STUDER

MODIFIKATIONEN A810

MODIFICATIONS A810

SI 91/85 d/e

4.A). MPU PCB 1.820.780.00

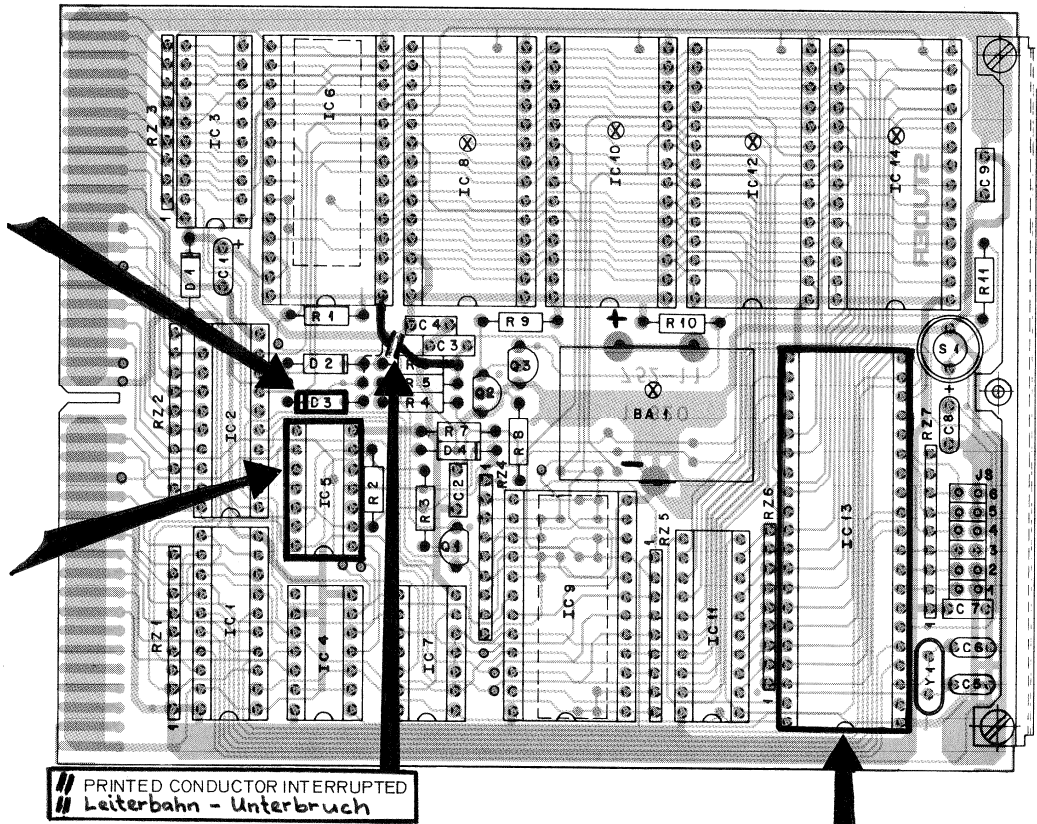
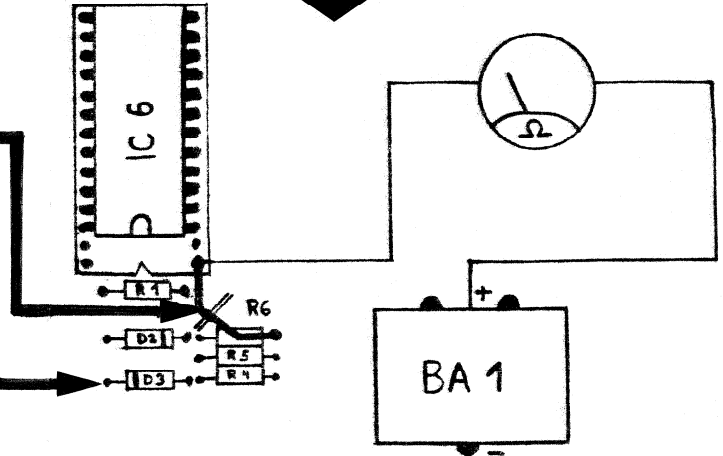
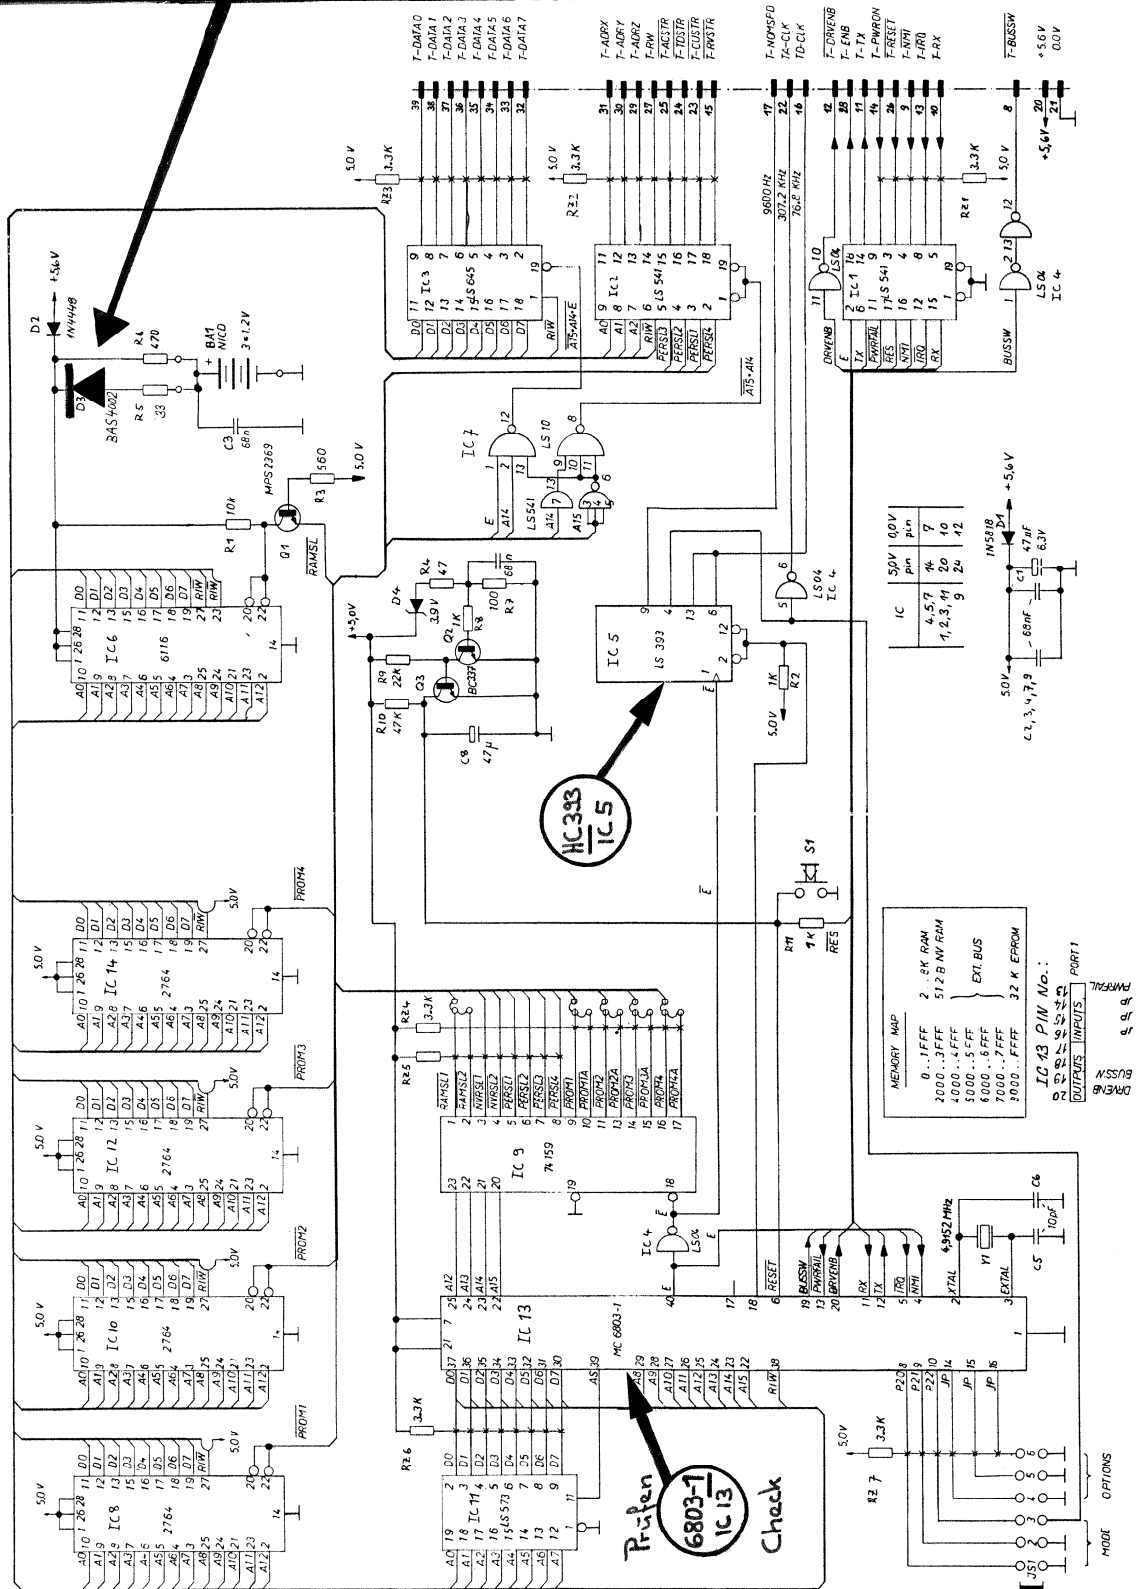
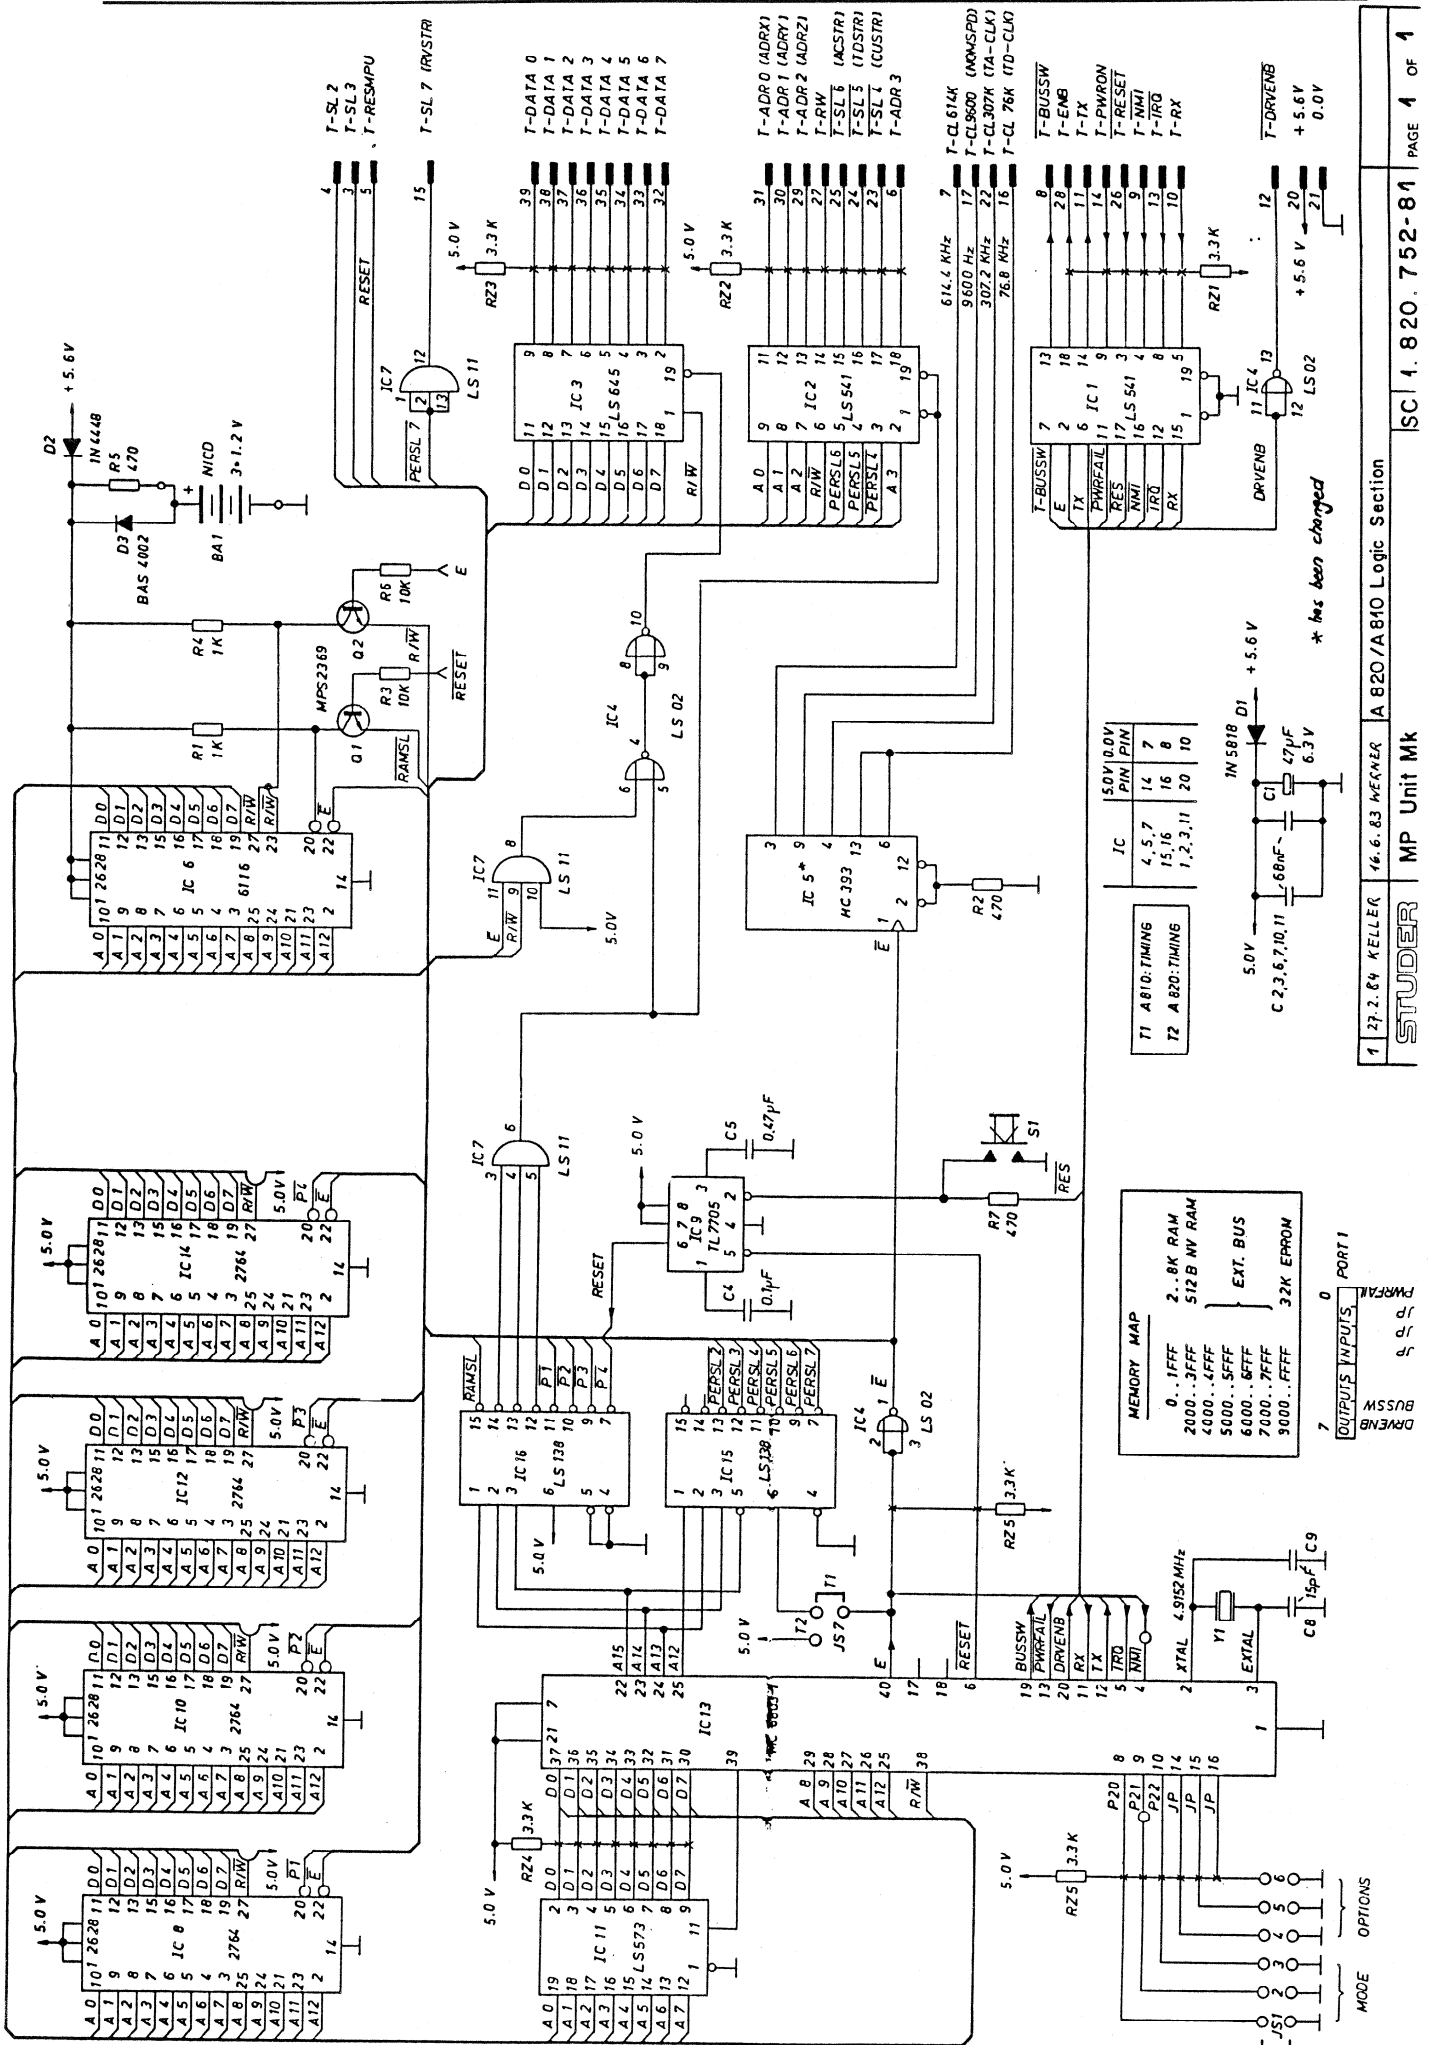
- a) Diode D3 was for a time installed with reversed polarity which could cause overcharging of the battery BA 1. Therefore, check this immediately according to the circuit diagram on page 24 or the drawing. If the diode is reversed, just cut it out with a side cutter. It is not recommended to replace the diode as a possibly caused short circuit with the soldering iron may result in the loss of the audio alignment data. D3 serves only for quick battery-charging and is therefore not absolutely necessary.
- b) It may be possible that a printed conductor was not interrupted fully by a previous modification.

Connect Ohm-meter between the positive contact of the buffer battery and one of the upper unused IC-socket contacts (Pin 1 or 28) of IC 6. (The RAM IC 6 has only 24 pins, but is inserted in a 28 pin IC socket. (See drawing on page 23).

If the ohmmeter indicates a short circuit, cut the printed conductor between pin 1 of the IC-socket and resistor R6. (The interrupt cut must be performed on the solder side of the PCB).

- d) The clock signals may jitter, which could cause amongst other things - that the capstan - sync-LED (PLL) flickers.

This can be corrected with a frequency - divider - IC with buffered outputs.
IC5 (SN 74 LS 393) changes to SN 74 HC 393 50.17.1393.

Prüfen, dass Kathode von D3 zum IC 2 zeigt.
Check that cathode of D3 faces to IC 2.

Neuer IC-Typ mit gepufferten Ausgängen.
New IC type with buffered outputs.
SN 74 HC 353 (50.17.1393)

Prüfen, dass Mikroprozessor Typ Index -1 ist: 6803P(G) -1
Check that microprocessor is an Index -1 type 6803P(G) -1

Leiterbahn unterbrechen, falls Ohmmeter Kurzschluss (0Ω) anzeigt.
Interrupt printed conductor if ohmmeter indicates short circuit (0Ω).

Kontrollieren, dass Diode D3 gemäß Skizze eingelötet ist (Anoda zu Batterie)
Check that diode D3 is soldered in according to drawing (anode direction Battery)

Prüfen, dass Diode D3 richtig gepolt
eingelötet ist. Falls nicht, mit Seitenschneider
entfernen
Check that diode D3 is inserted with
right polarity. If not, just remove with sidecutters.

4.B) MPU PCB 1.820.780.81

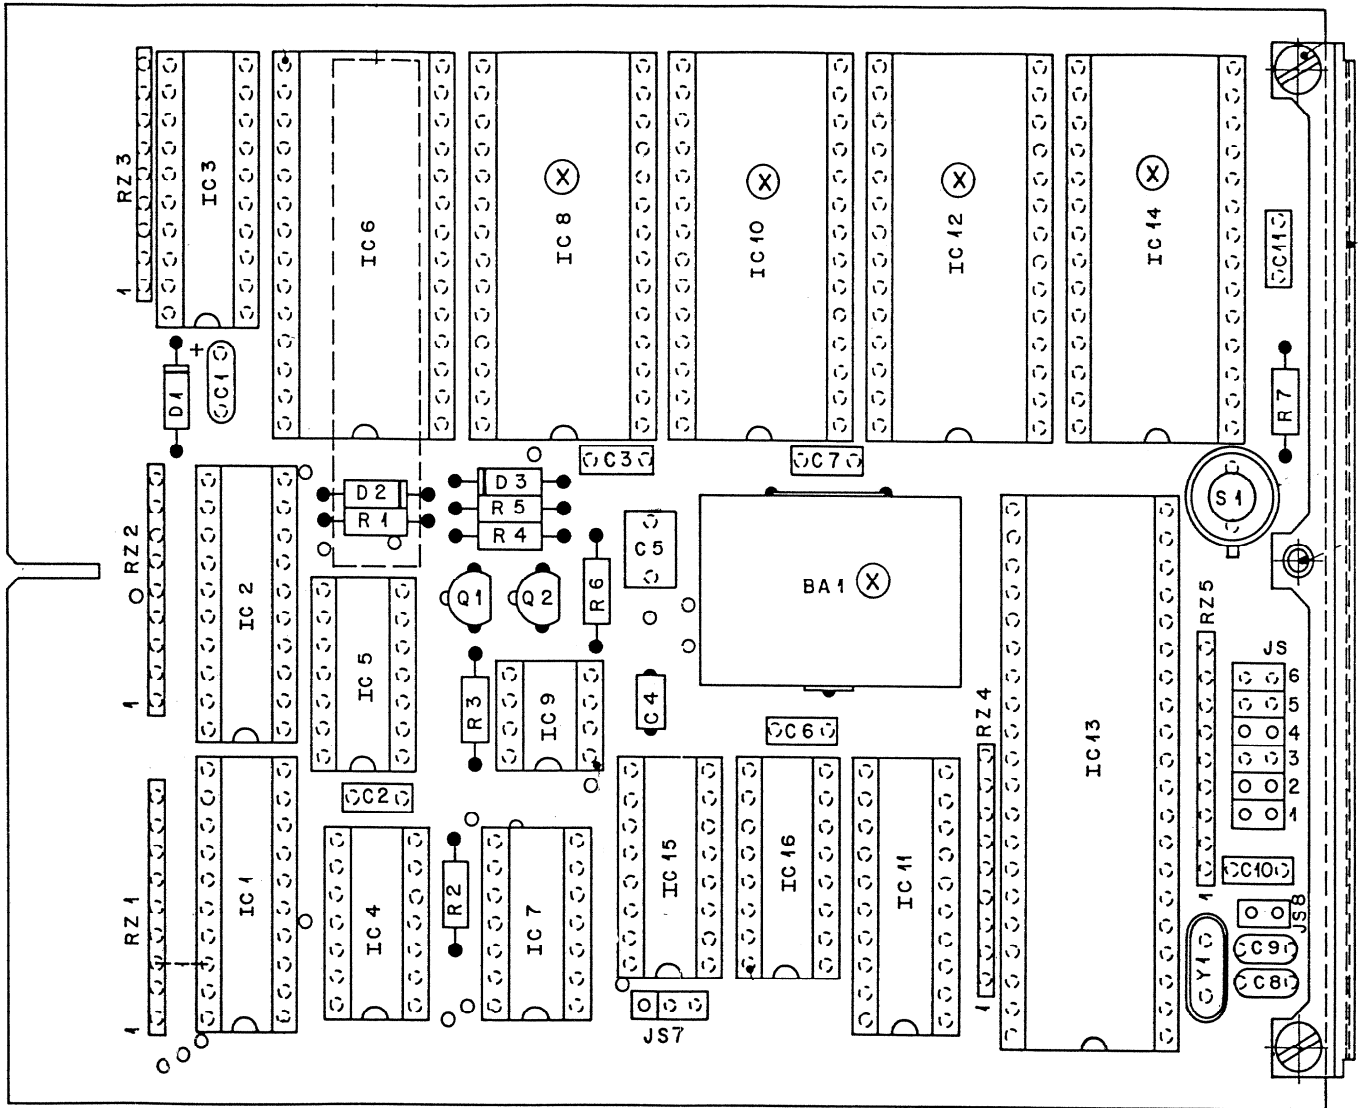
- e) MPU-PCB 1.820.780.81

1. The routing of the printed conductors has been corrected.

The jumper IS 7 must be set to pos. T1 (normal timing for A810).
